ПАСПОРТ ДОСТУПНОСТИ

«Центр для одаренных детей «Поиск»

АКТ ОБСЛЕДОВАНИЯ
Объекта социальной инфраструктуры
К ПАСПОРТУ ДОСТУПНОСТИ ОСИ
№1

Приложение 1
к Акту обследования ОСИ
к паспорту доступности ОСИ
«29» апреля 2019г.

Фото №1

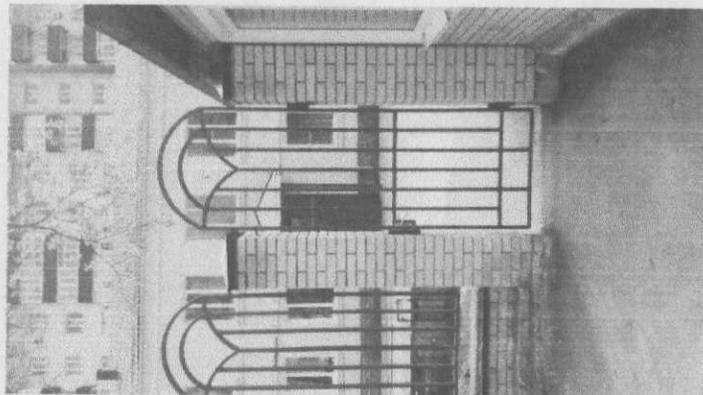
1.1	Вход (входы) на территорию	есть	1	Отсутствует оборудование доступными элементами информации об объекте, отсутствует механизм обеспечивающий задержку автоматического закрывания дверей.	К, О, Г, С, У	Обустройство в первой очереди, поскольку через рассматриваемый элемент зоны осуществляется доступ ко всем остальным структурно-функциональным зонам объекта	Разместить на входе информацию об объекте, доступную для восприятия всеми категориями инвалидов, знак доступности здания для инвалидов, оборудовать кнопку вызова персонала, установить механизм обеспечивающий задержку автоматического закрывания дверей.

Фото №2

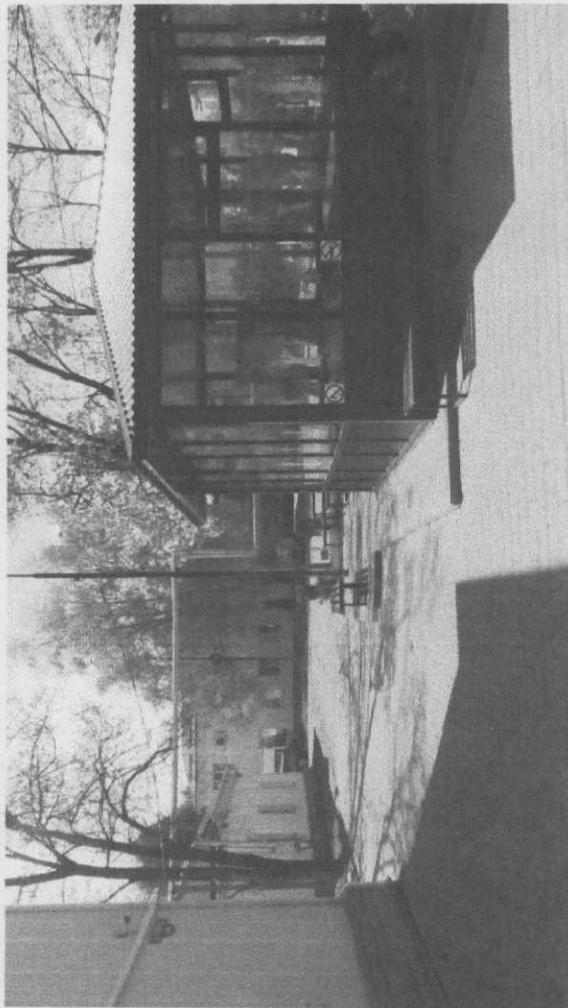
Путь движения на территории здания Литер А	есть	2, 3	Отсутствуют тактильные средства на покрытии пешеходных путей	С	Обустройство во второй очереди, поскольку доступность объекта до финансирования и адаптации возможно временно приспособить с помощью обслуживающего персонала	Провести оснащение тактильными средствами покрытие путей на расстоянии не менее 0,8 метров от входного узла
Путь движения на территории здания Литер В	есть	2-7	Отсутствуют тактильные средства на покрытии пешеходных путей	С	Обустройство во второй очереди, поскольку доступность объекта до финансирования и адаптации возможно временно приспособить с помощью обслуживающего персонала	Провести оснащение тактильными средствами покрытие путей на расстоянии не менее 0,8 метров от входного узла

Φοτο Νο13

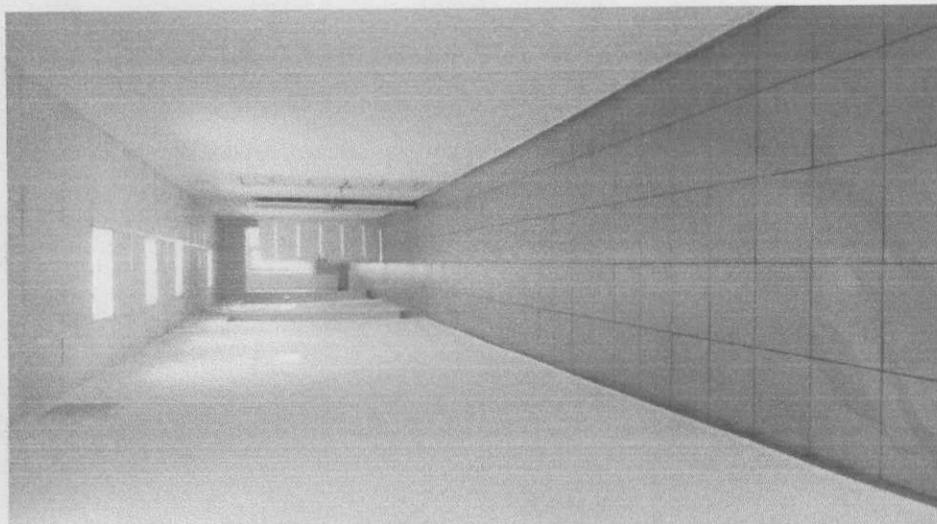
3.1	Коридор (вестибюль, зона ожидания, галерея, балкон) здание Литер А здание Литер В	есть	12, 13	Отсутствуют технические средства информирования, ориентирования и сигнализации	К, О, Г, С, У	Обустройство во второй очереди	Разместить технические средства информирования, ориентирования и сигнализации
				Отсутствует при входе на объект план здания, выполненный рельефно-точечным шрифтом Брайля и на контрастном фоне (мнемосхема).	С	Обустройство в первой очереди, поскольку через рассматриваемую зону осуществляется доступ ко всем остальным структурно-функциональным зонам объекта	Разместить при входе на объект план здания выполненного рельефно-точечным шрифтом Брайля и на контрастном фоне (мнемосхема).
				Отсутствуют предупреждающие и направляющие тактильно-контрастные указатели	С	Обустройство в первой очереди	Разместить предупреждающие и направляющие тактильно-контрастные указатели
				Отсутствуют зоны отдыха на два-три места	О, Г, С, У	Обустройство во второй очереди	Обустроить места отдыха

Фото №14

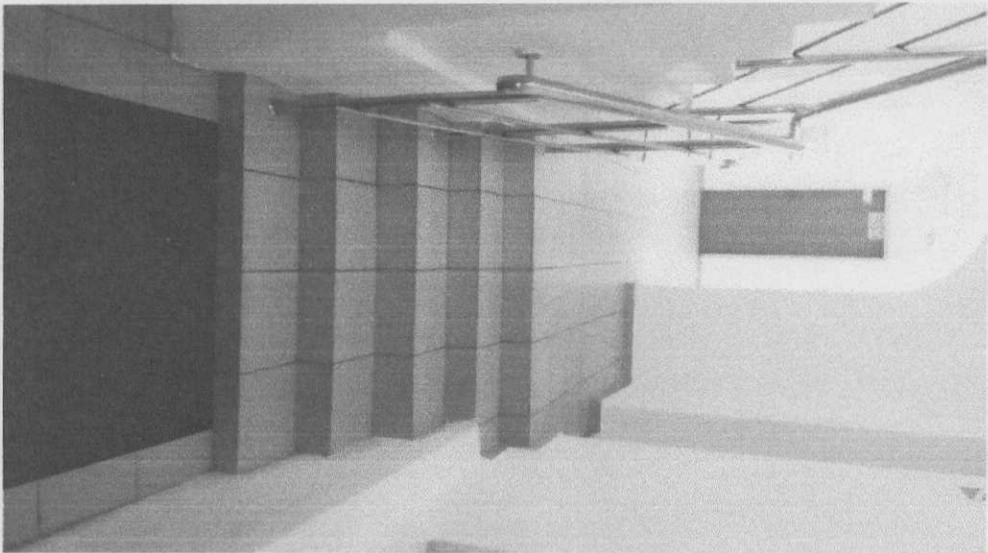
3.2	Лестница (внутри здания) здание Литер А	есть	14	В коридоре после тамбура, имеется небольшая лестничный пролет, состоящий из пяти ступенек, препятствующий попаданию в здание инвалиду-колясочнику	К	Техническая возможность оборудовать плавный подъем согласно СП 59.13330.2012 отсутствует.	Обустроить альтернативный вход в здание инвалиду-колясочнику со стороны эвакуационного (запасного) выхода с обустройством пандуса с уклоном в 5%, по краям его марша предусмотреть бортики, а также установить двухсторонние поручни на высоте 0,7-0,9м. с завершающей закругленной частью длиной марша на 0,3м., а также установить навес и организовать входную площадку размером не менее 2,2x2,2м.
				Отсутствуют предупреждающие тактильно-контрастные указатели перед первой и последней ступенями марша, на поручнях, а также контрастные полосы на первой и последней ступени марша	С	Обустройство в первой очереди	Разместить тактильно-контрастные указатели, а также контрастные полосы на первой и последней ступени марша

Фото №15

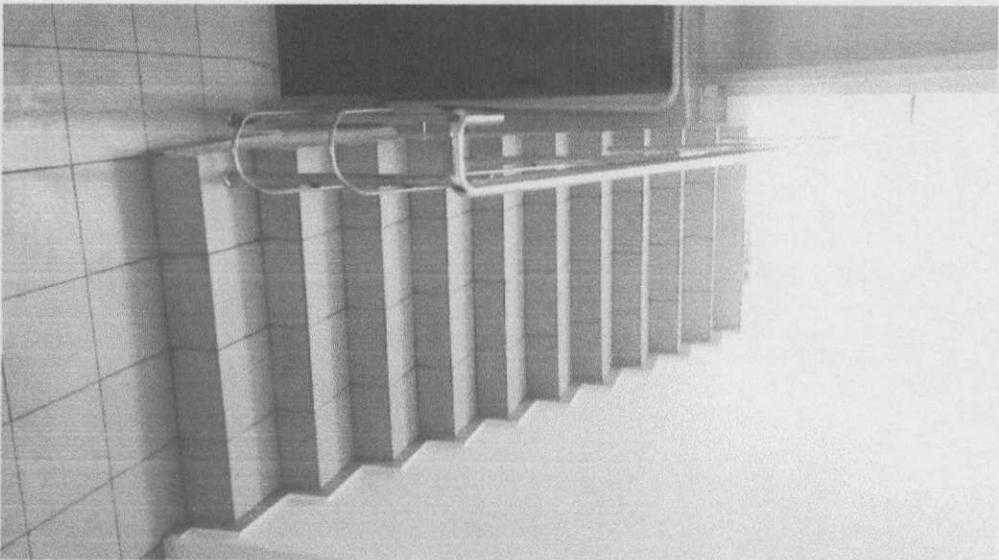
здание Литер А лестница на 2 этаж	есть	15	Отсутствуют предупреждающие тактильно-контрастные указатели перед первой и последней ступенями марша, на поручнях, а также контрастные полосы на первой и последней ступени марша	С	Обустройство в первой очереди	Разместить тактильно-контрастные указатели, а также контрастные полосы на первой и последней ступени марша
	Лестница (внутри здания) здание Литер В	есть	16	В коридоре, после тамбура, имеется небольшая лестничный пролет, состоящий из пяти ступенек, препятствующий попаданию в здание инвалиду-колясочнику	С	Техническая возможность оборудовать плавный подъем или альтернативный вход для инвалида-колясочника согласно СП 59.13330.2012 отсутствует	Приобрести лестничный ступенькоход или скалоомбиль
